TANDBERG BÅNDOPPTAKER INFORMASJON

Nr. 105
Oslo, 19 januar 1971

3000X

Bruk av 230 V/50 Hz motor med endret viklingstall

Fig. 1
Kopling for motor med
endret viklingstall.

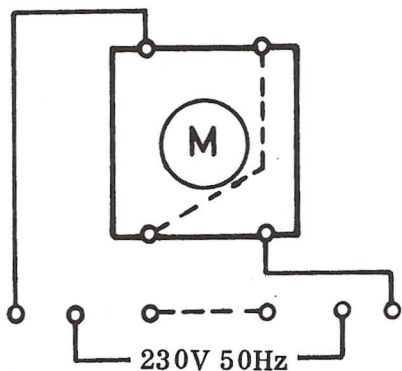
På apparater koplet for 230 V/50 Hz med serienummer som angitt nedenfor, har man brukt en annen type motor.

Motoren har part nr. 254973, og avviker fra den ordinære type ved at viklingstallet er endret.

Apparater med denne motor kan også benytte den ordinære type, men denne motoren må koples om, se fig. 2.

Fig. 1

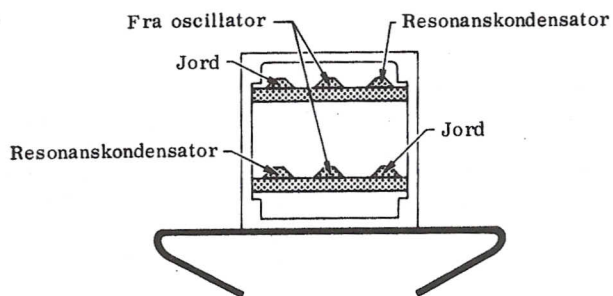
Våre slukkehodetyper vil fra nå av etterhvert bli laget med en støpt innkapsling i zink som er limt til festeplaten. Hodeviklinger og skjermer er ført ut til tilkoplingspunkter på trykkretsplater som vist på skissene.

Fig. 1 viser tilkopling for hoder med oscillatorspenning tilført et tappepunkt på hodeviklingen. Fig. 2 viser tilkopling for hoder med matning over hele viklingen.

Utsnitt av skjema

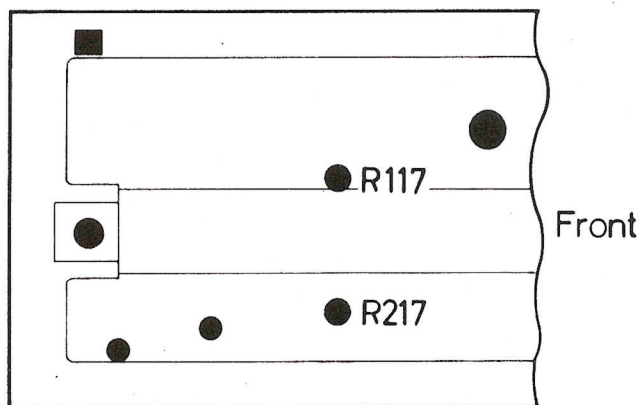
Fra serie nr. 2 755 995 skjer skrivestrømsjustering med potensiometre i posisjonene R 117 (L) og R 217 (R) hvor det før var faste motstander.

R 336, R 436	endret fra	15 k Ω	til	6,8 k Ω
C 320, C 420	"	25 μ F	til	47 μ F
R 113, R 213	"	10 k Ω	til	22 k Ω
R 352, R 452	"	680 k Ω	til	470 k Ω
R 356, R 456	"	1 k Ω	til	1,5 k Ω
R 354, R 454	"	10 k Ω	til	7,5 k Ω
C 107, C 207	"	470 pF	til	220 pF
R 117, R 217	"	10 k Ω	til	Pot. m. 10 k Ω lin.

Denne lekkasje er redusert ved innføring av C 109/C 209 i parallel med potensiometeret for skrivestrømsjustering (se fig. ovenfor) . Av samme grunn er motstanden R 116/ R 216 forandret fra 1 kohm til 220 ohm.

Avsp. nivå justeres til 750 mV på utgang ved avspilling av justerbånd nr. 4

Utsnitt av frontplate med justeringspotensiometre avmerket.

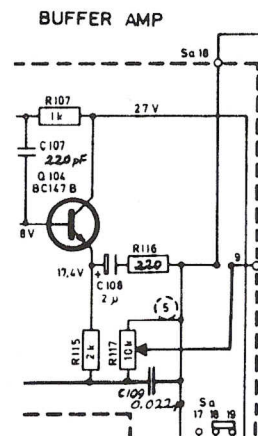
Justering av nivåer vil i og med denne endring foregå etter samme prosedyre som for 4000X og 6000X.

Endring av drivhjulfeste

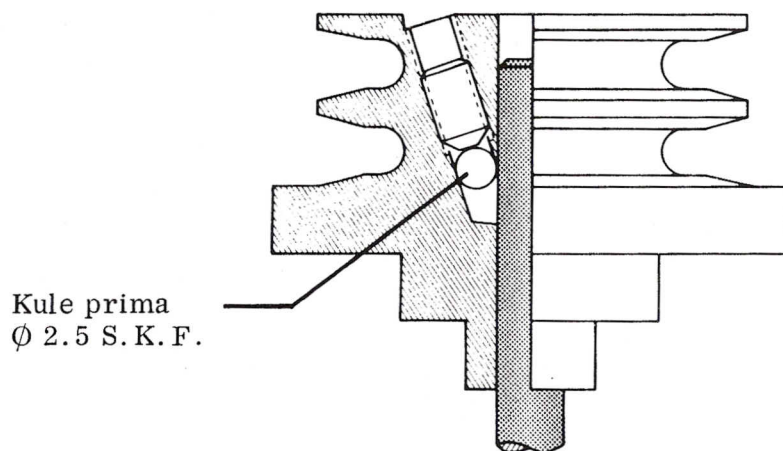
For å oppnå en bedre låsing av drivhjulet, er det innført en kule mellom sett-skruen og drivhjulet som vist i figuren.

Ved demontering av drivhjulet med denne festeanordning må hjulet først presses noe inn før det trekkes av. Derved løsner kulen som har en tendens til å trenge litt inn i motorakselen.
